PLAN LOCAL D'URBANISME

MÉTROPOLE ROUEN NORMANDIE

MODIFICATION N°2 – PPR 2021
PÔLE DE PROXIMITÉ PLATEAUX-ROBEC

> NOTICE DE PRÉSENTATION ET MOTIFS
DES CHANGEMENTS APPORTÉS

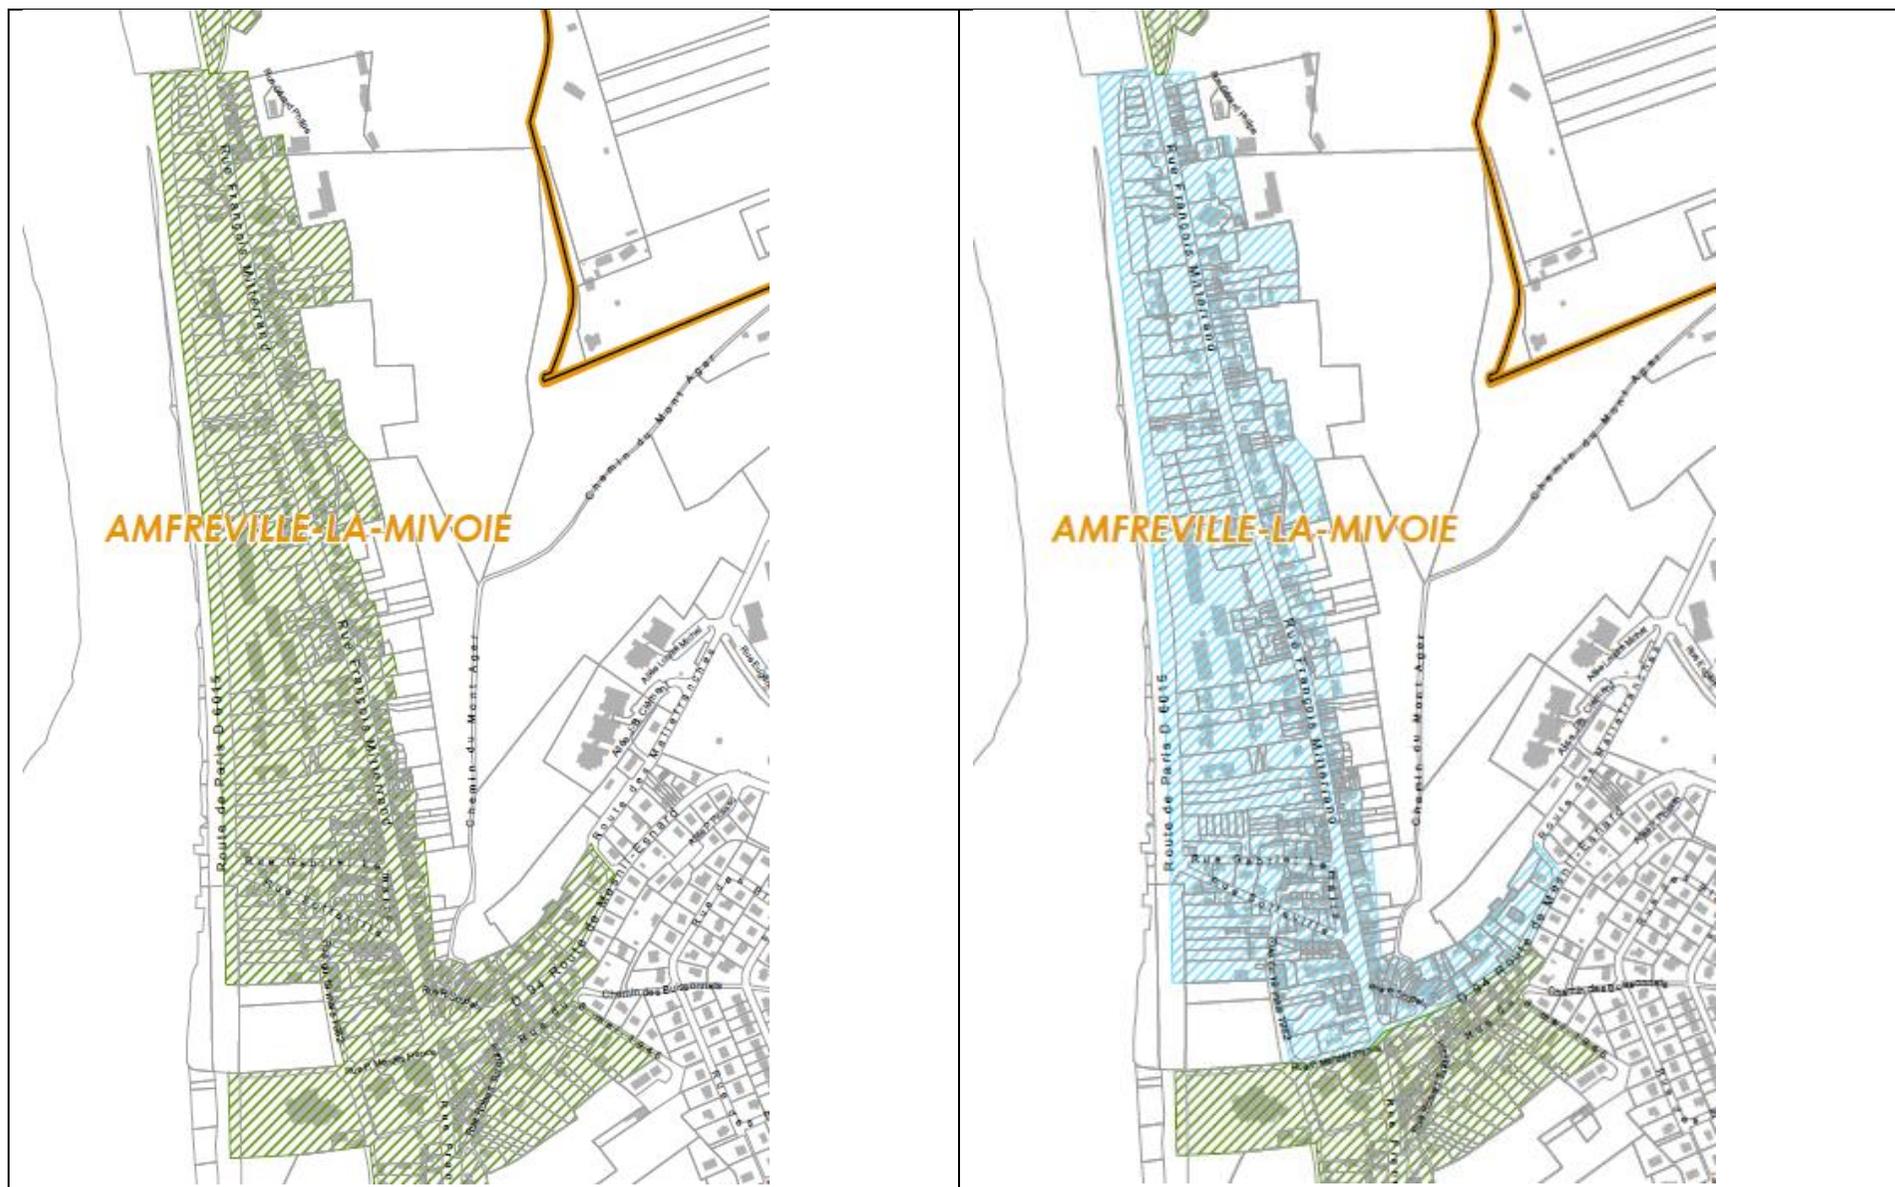
<i>Pièce(s) concernée(s)</i>	<i>Intitulé</i>	<i>Objet de la modification</i>
4.2.2 planche n°2 – plan 48	Maîtrise de la morphologie urbaine / hauteurs, rue François Mitterrand	Délimitation d'un périmètre dérogatoire fixant des règles de hauteurs particulières à destination des nouvelles constructions dont l'accès se situe rue François Mitterrand : modification de la hauteur graphique actuellement fixée à 14 mètres et R+2+C ou A, vers une hauteur graphique à 11 mètres et R+1+C ou A sur le secteur compris entre le rond-point de la déviation au nord et le carrefour rue François Mitterrand/chemin du Mesnil-Esnard.
<i>Zone(s) et/ou parcelle(s) concernée(s)</i>	<i>Justification de la modification</i>	
UAB	Cette évolution vise à limiter la densification au sein du tissu ancien pour éviter le développement de typologies bâties inadaptées à la morphologie existante et aux conditions de circulation rue F. Mitterrand : de nombreux accès sont créés le long de cette voie et la quantité de nouveaux logements implique un trafic inadapté à la configuration de la voie.

- Ainsi les plans modifiés du règlement graphique sont les suivants : 4.2.2 planche n°2 – plan 48
- Ensemble des pièces impactées par cette modification : 4.2.2 planche n°2 – plan 48

b. Ajout d'un emplacement réservé n°005ER15

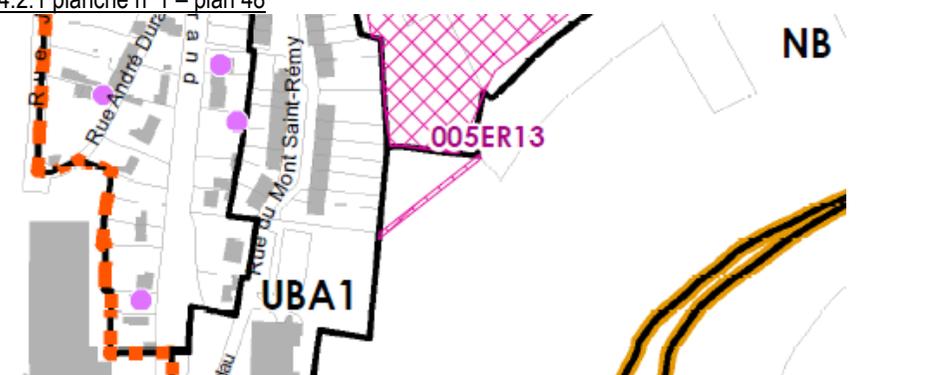
<i>Pièce(s) concernée(s)</i>	<i>Intitulé</i>	<i>Objet de la modification</i>
4.2.1 planche n°1 – plan 48 4.2.4.1 liste des emplacements réservés	Ajout d'un emplacement réservé pour l'aménagement d'une liaison douce reliant la RD6015 et la Seine	Ajout d'un emplacement réservé sur les parcelles AC191, AC192, AC194 et AC196 (657 m²).
<i>Zone(s) et/ou parcelle(s) concernée(s)</i>	<i>Justification de la modification</i>	
UXM / Parcelles AC191, AC192, AC194 et AC196	Cet emplacement réservé est nécessaire à la réalisation de liaisons piétonnes et cycles entre la RD6015 et les bords de Seine, sur lesquels un aménagement « vélo-route » a été réalisé. L'OAP "Seine-Amont Lescure", élaborée pour encadrer l'évolution de ce secteur de la commune, prévoit l'aménagement de ces liaisons piétonnes/cycles mais sans les localiser ni les formaliser. Un emplacement réservé est inscrit sur le zonage, sur les parcelles cadastrées AC191, AC192, AC194 et AC196 pour affirmer la volonté d'aménagement du secteur. Bénéficiaire : MRN.

- Ainsi les plans modifiés du règlement graphique sont les suivants : 4.2.1 planche n°1 – plan 48 + 4.2.4.1 liste des emplacements réservés
- Ensemble des pièces impactées par cette modification : 4.2.1 planche n°1 – plan 48 + 4.2.4.1 liste des emplacements réservés

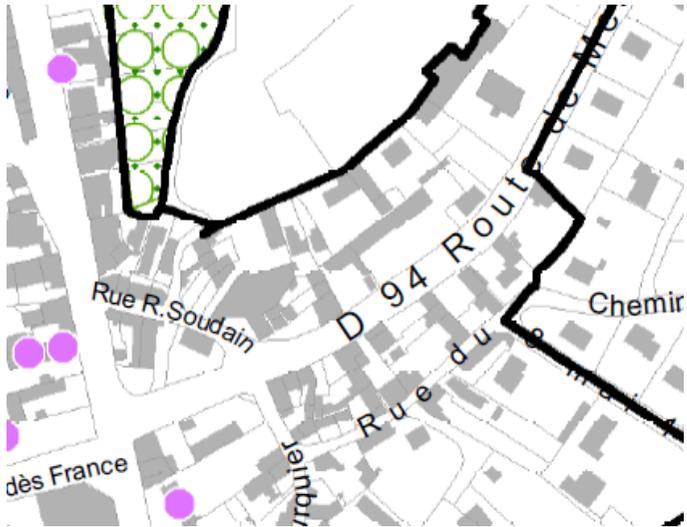
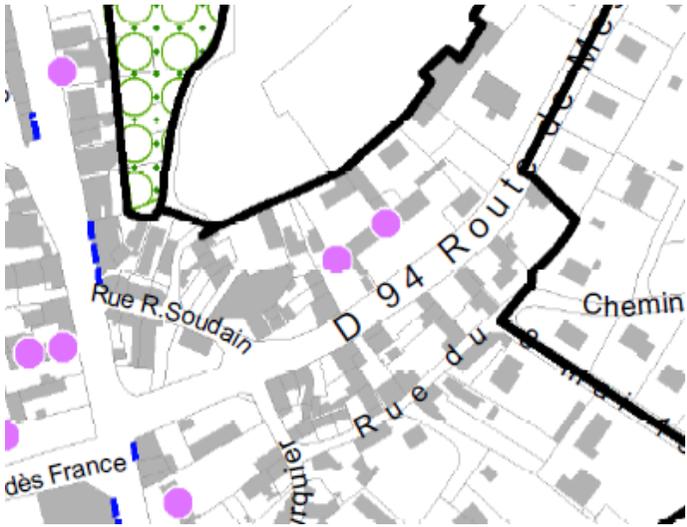
<i>Pièce(s) concernée(s)</i>	<i>Intitulé</i>	<i>Objet de la modification</i>
4.2.1. planche n°1 – plan 48	Ajout d'un linéaire commercial, rue François Mitterrand	Protection des activités commerciales existantes rue François Mitterrand.
<i>Zone(s) et/ou parcelle(s) concernée(s)</i>		<i>Justification de la modification</i>
UAB / Parcelles AD279, AK273, AK865, AK445, AK446, AK168, AK162, AK4, AK105, AK15, AK310, AM15, AM351		La rue François Mitterrand constitue la rue principale de la commune. Il est impératif de maintenir les commerces de première nécessité existants pour préserver la dynamique du centre-ville. En conséquence, un linéaire commercial est matérialisé sur le règlement graphique.
<i>AVANT MODIFICATION</i>		<i>APRÈS MODIFICATION</i>

- Ainsi les plans modifiés du règlement graphique sont les suivants : 4.2.1 planche n°1 – plan 48.
- Ensemble des pièces impactées par cette modification : 4.2.1 planche n°1 – plan 48

f. Patrimoine bâti : ajout de deux protections chemin du Mesnil-Esnard

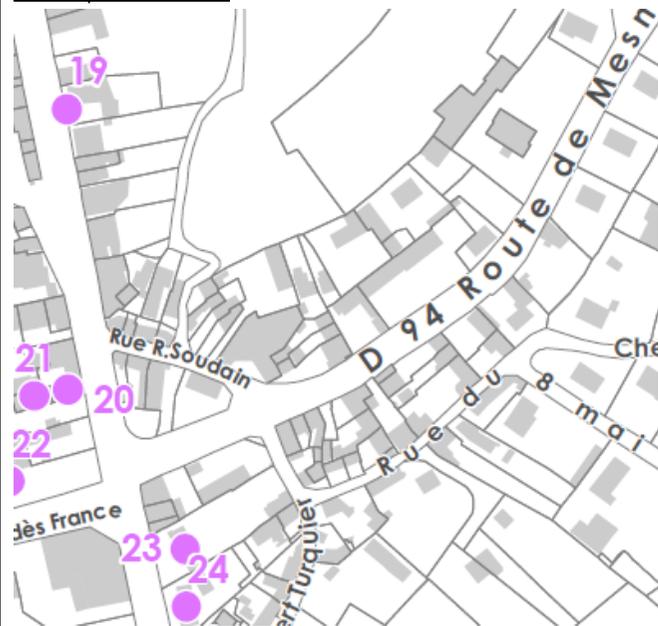
<i>Pièce(s) concernée(s)</i>	<i>Intitulé</i>	<i>Objet de la modification</i>
4.2.1. planche n°1 – plan 48 4.2.4.3 patrimoine bâti	Ajout de protections du patrimoine bâti chemin du Mesnil-Esnard	Identification de deux éléments bâtis bénéficiant d'une protection moyenne au titre du patrimoine bâti, situés aux 109 et 121 chemin du Mesnil-Esnard (parcelles AK328 et AK330) et création de deux fiches patrimoine correspondantes.
<i>Zone(s) et/ou parcelle(s) concernée(s)</i>	<i>Justification de la modification</i>	
UAB / Parcelles AK328 et AK330	Cette modification vise à valoriser les spécificités locales du patrimoine bâti communal, en identifiant les constructions présentant une architecture de qualité, afin d'assurer leur préservation. Ces deux éléments bâtis témoignent de l'histoire de l'édification de l'habitat ouvrier sur le territoire communal, par leur architecture et par les différents matériaux employés, qui empruntent au vocabulaire agricole comme aux constructions industrielles.

- Ainsi les plans modifiés du règlement graphique sont les suivants : 4.2.1 planche n°1 – plan 48 + 4.2.4.3 patrimoine bâti
- Ainsi les pages modifiées du règlement écrit sont les suivantes : 4.1.2.1 fiches patrimoine bâti
- Ensemble des pièces impactées par cette modification : 4.1.2.1 fiches patrimoine bâti + 4.2.1 planche n°1 – plan 48 + 4.2.4.3. patrimoine bâti

a. Patrimoine naturel : ajout de protection des alignements d'arbres bordant les perspectives du château de Belbeuf

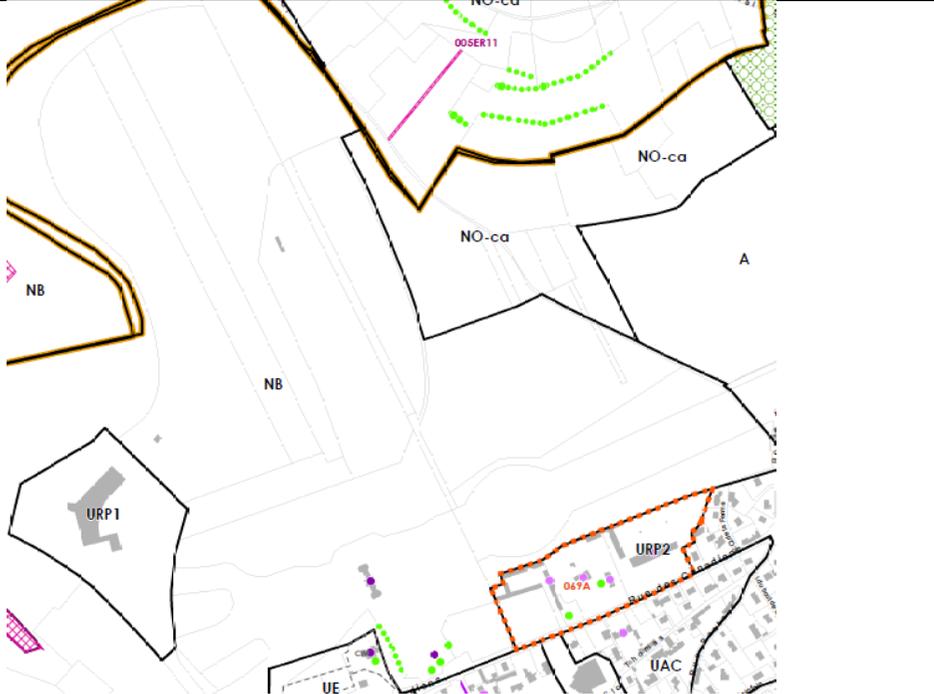
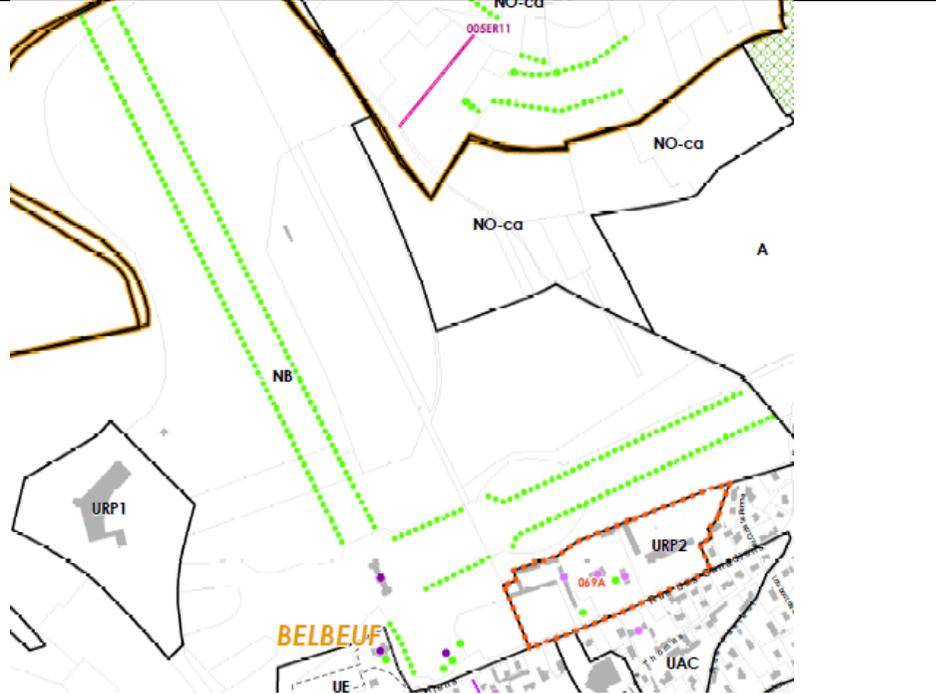
Pièce(s) concernée(s)	Intitulé	Objet de la modification
4.2.1. planche n°1 – plan 57	Ajout de protection du patrimoine naturel : alignements d'arbres bordant les perspectives du château de Belbeuf.	Identification de 4 alignements d'arbres soulignant les perspectives visuelles depuis le château de Belbeuf.
Zone(s) et/ou parcelle(s) concernée(s)		Justification de la modification
NB / Parcelles A5, A186, A187, A265, A272, A275, A276, A1004		Participant à la valorisation paysagère du site, les alignements de tilleuls soulignant les perspectives visuelles sous forme de « prairies », aménagées autour du château de Belbeuf, sont ainsi protégés pour assurer leur maintien.
AVANT MODIFICATION		APRÈS MODIFICATION
 <p>Carte d'alignement d'arbres avant modification. Elle montre un plan cadastral avec des parcelles délimitées par des lignes noires. Des alignements d'arbres sont indiqués par des lignes vertes pointillées. Des zones sont désignées par des lettres (NB, NO-ca, A, URP1, URP2, UAC, UE) et des numéros (00SER11, 069A). Le château de Belbeuf est visible en bas à gauche.</p>		 <p>Carte d'alignement d'arbres après modification. Elle est similaire à la carte précédente, mais avec l'ajout de quatre nouveaux alignements d'arbres (lignes vertes pointillées) qui soulignent les perspectives visuelles depuis le château de Belbeuf. Le nom 'BELBEUF' est écrit en orange en bas à gauche.</p>

- Ainsi les plans modifiés du règlement graphique sont les suivants : 4.2.1 planche n°1 – plan 57.
- Ensemble des pièces impactées par cette modification : 4.2.1 planche n°1 – plan 57

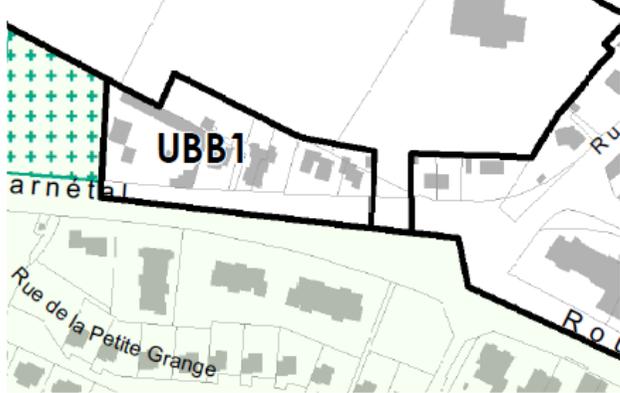
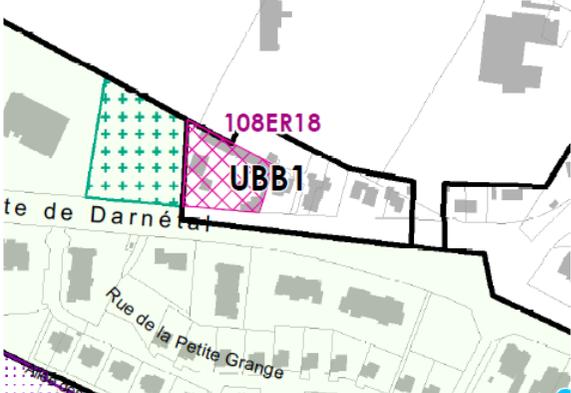
4.2.1 planche n°1 – plan 39 4.2.4.1 liste des emplacements réservés	Suppression de l'emplacement réservé 108ER015	Suppression de l'emplacement réservé 108ER015 destiné à construction de logements sociaux																																																																																																																							
Zone(s) et/ou parcelle(s) concernée(s)	Justification de la modification																																																																																																																								
UBB1 / Parcelle AW95	Le projet de construction de logements sociaux initialement envisagée sur cette parcelle, sur laquelle est bâtie une maison de maître dans un parc arboré, est inadapté. Par ailleurs, la commune détient déjà la maîtrise foncière de cette parcelle.																																																																																																																								
AVANT MODIFICATION		APRÈS MODIFICATION

- Ainsi les plans modifiés du règlement graphique sont les suivants : 4.2.1 planche n°1 – plan 39 + 4.2.4.1 liste des emplacements réservés
- Ensemble des pièces impactées par cette modification : 4.2.1 planche n°1 – plan 39 + 4.2.4.1 liste des emplacements réservés

c. Patrimoine bâti : ajout de protection chemin de la Bretèque

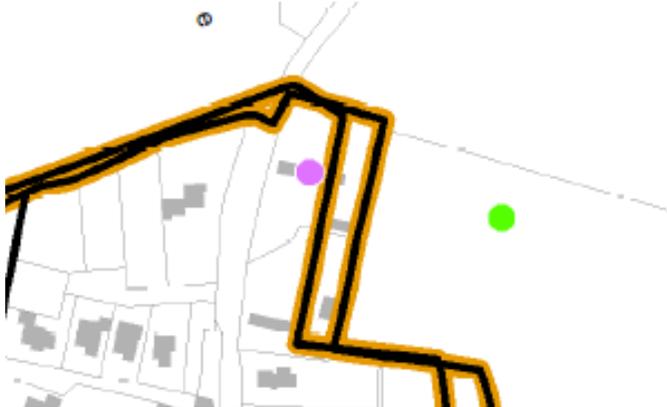
Pièce(s) concernée(s)	Intitulé	Objet de la modification		
4.1.2.1 fiches patrimoine bâti 4.2.1 planche n°1 – plan 39 4.2.4.3 patrimoine bâti	Ajout de protections du patrimoine bâti chemin de la Bretèque	Identification d'un élément bâti bénéficiant d'une protection moyenne au titre du patrimoine bâti, situé au 2180 chemin de la Bretèque (parcelle AB506).		
Zone(s) et/ou parcelle(s) concernée(s)	Justification de la modification			
UBB1 / Parcelle AB506	Cette distinction au titre du patrimoine bâti du PLU concerne une chaumière ancienne intéressante du point de vue de son architecture comme de sa position emblématique aux portes de la forêt Monumentale. La longère de pan de bois que surmonte une toiture à croupe semble veiller depuis des décennies l'entrée du hameau de la Bretèque et de Bois-Guillaume, et présente des caractéristiques vernaculaires symboliques de l'agglomération. Cette modification vise à valoriser les spécificités locales en identifiant les constructions présentant une architecture de qualité, afin d'assurer leur préservation.			
RÈGLEMENT ÉCRIT – FICHES PATRIMOINE BÂTI (annexe n°4.1.2.1)				
AVANT MODIFICATION	APRÈS MODIFICATION			
Pas de fiche	<div style="border: 1px solid black; padding: 5px;"> <div style="display: flex; justify-content: space-between; background-color: #4a5568; color: white; padding: 2px;"> Fiche Descriptive Bois-Guillaume </div> <div style="display: flex; justify-content: space-between; padding: 5px 0;"> Patrimoine bâti n° : 63 </div> <div style="margin-top: 10px;"> <p>Identification</p> <table border="1" style="width: 100%; border-collapse: collapse;"> <tr> <td style="width: 60%; text-align: center;">  <p style="font-size: 8px; margin-top: 5px;">Source : Google Street View</p> </td> <td style="width: 40%; padding: 5px;"> <p>Adresse 2180 chemin de la Bretèque</p> <hr style="border-top: 1px dashed black;"/> <p>Parcelle Cadastrale AB506</p> </td> </tr> </table> </div> <div style="margin-top: 10px;"> <p>Niveau de protection indiqué au plan de zonage</p> <div style="border: 1px solid black; padding: 2px; display: inline-block;">Élément bâti bénéficiant d'une protection moyenne</div> </div> <div style="margin-top: 10px;"> <p>Description</p> <div style="border: 1px solid black; padding: 2px; display: inline-block;">Maison individuelle Maison</div> </div> </div>		 <p style="font-size: 8px; margin-top: 5px;">Source : Google Street View</p>	<p>Adresse 2180 chemin de la Bretèque</p> <hr style="border-top: 1px dashed black;"/> <p>Parcelle Cadastrale AB506</p>
 <p style="font-size: 8px; margin-top: 5px;">Source : Google Street View</p>	<p>Adresse 2180 chemin de la Bretèque</p> <hr style="border-top: 1px dashed black;"/> <p>Parcelle Cadastrale AB506</p>			
RÈGLEMENT GRAPHIQUE

- Ainsi les plans modifiés du règlement graphique sont les suivants : 4.2.1 planche n°1 – plan 39 + 4.2.4.3 patrimoine bâti
- Ainsi les pages modifiées du règlement écrit sont les suivantes : 4.1.2.1 fiches patrimoine bâti
- Ensemble des pièces impactées par cette modification : 4.2.1 planche n°1 – plan 39 + 4.1.2.1 fiches patrimoine bâti + 4.2.4.3. patrimoine bâti
